UCS M5ブレードDIMM装着ステッカーがドキュメントと一致しない

このドキュメントでは、古いUCS M5ブレードDIMM装着ステッカーに関する問題について説明します。このステッカーには現在のオンラインドキュメントが反映されていません。

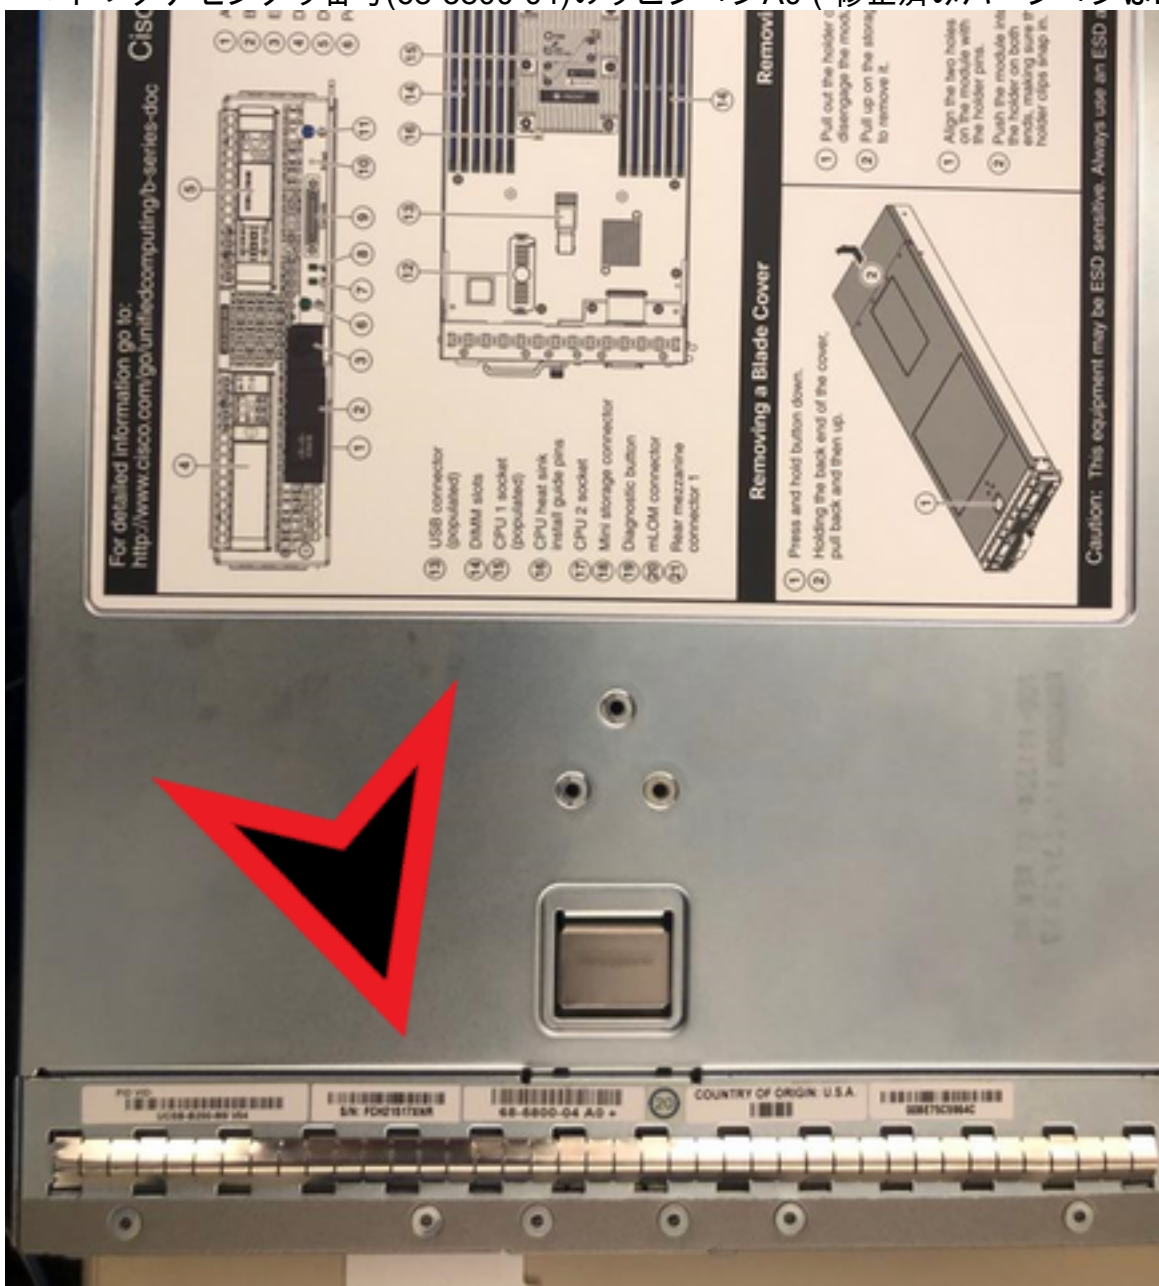
- UCS B200 M5
- UCS B480 M5
- 上部カバー(800-46239-01)のリビジョンはB0です (固定シールのリビジョンはC0です)

• トップアセンブリ番号(68-5800-04)のリビジョンA0 (修正済みバージョンはB0)

問題 : UCS M5ブレードDIMM装着ステッカーがドキュメントと一致しない

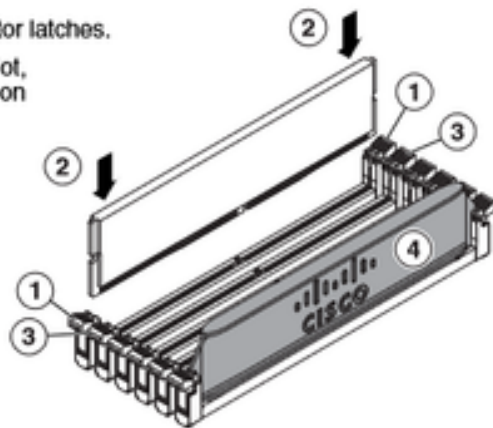
UCS M5ブレードの蓋の下にあるDIMM装着ステッカーは、オンラインUCSドキュメントの情報と一致しません。

どちらの設定も有効でサポートされています。古いステッカーは、検出やその他の問題を防止する必要はありません。ただし、パフォーマンスの最適な設定ではありません。パフォーマンスの差は限界に近い(約1%)ことに注意してください。

元のDIMM装着ステッカーは間違っていないですが、最新かつ最適な構成については、オンラインドキュメントを参照してください。

Cisco UCS B480 M5 Memory Slot Locations

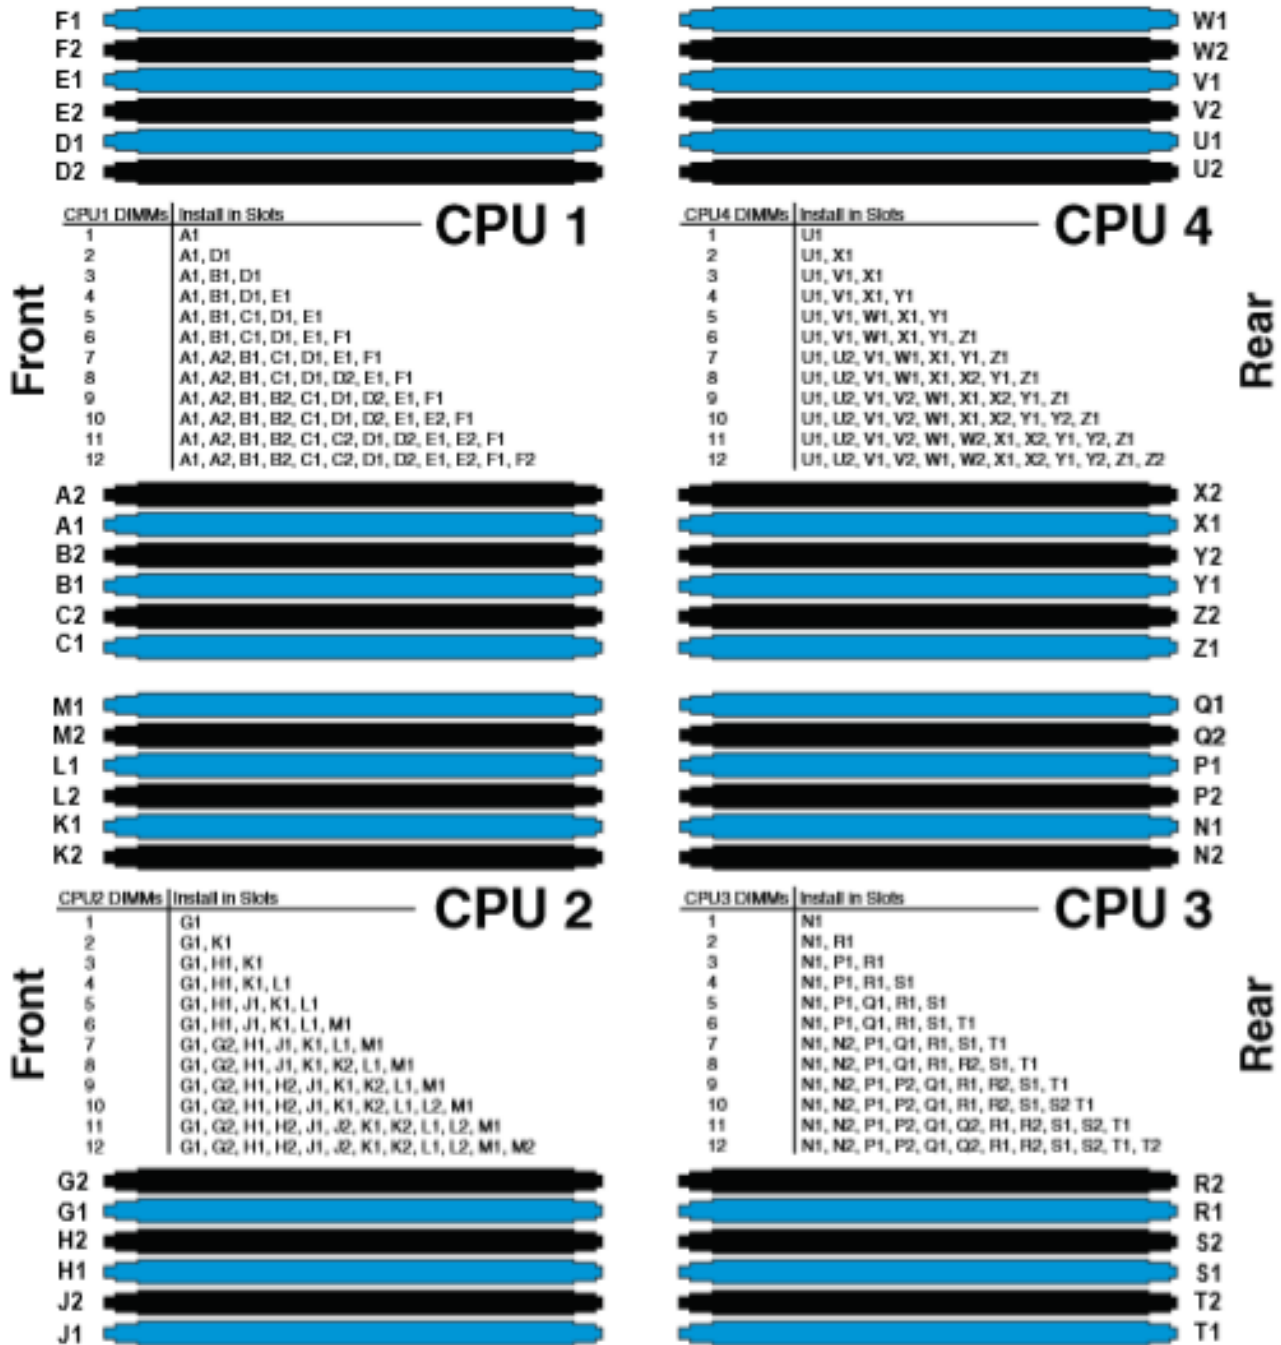
参考までに、B480-M5の古いステッカーを次に示します。
